ソリッドステートコンタクタ 動作表示灯(LED)変更のお知らせ

発行 日付	2017 年 7 月	件 名	ソリッドステートコンタクタ 動作表示灯(LED)変更のお知らせ	三菱電機株式会社 名古屋製作所 可児工場 〒509-0249 岐阜県可児市姫ヶ丘 3-5 TEL (0574)61-1952
----------	---------------	--------	------------------------------------	--

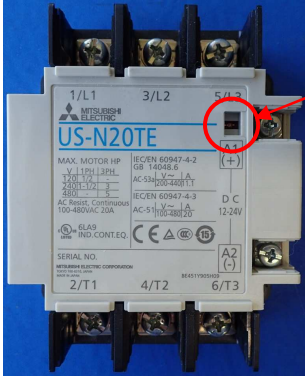
動作表示灯に使用している LED を変更致します。

変更内容		変更前		変更後	
外観 (例:US-N20TE)		 <p>動作表示灯 (LED)</p>		 <p>動作表示灯 (LED)</p>	
外観 (例:US-H20)		 <p>動作表示灯 (LED)</p>		 <p>動作表示灯 (LED)</p>	
LED	発光色	赤色		赤色	
	レンズ	淡赤色透明		赤色拡散	
点灯／不点灯状態 (例:US-H 形)		点灯時	不点灯時	点灯時	不点灯時

LED 生産中止による

互換性あり

2018 年 1 月以降順次切替え
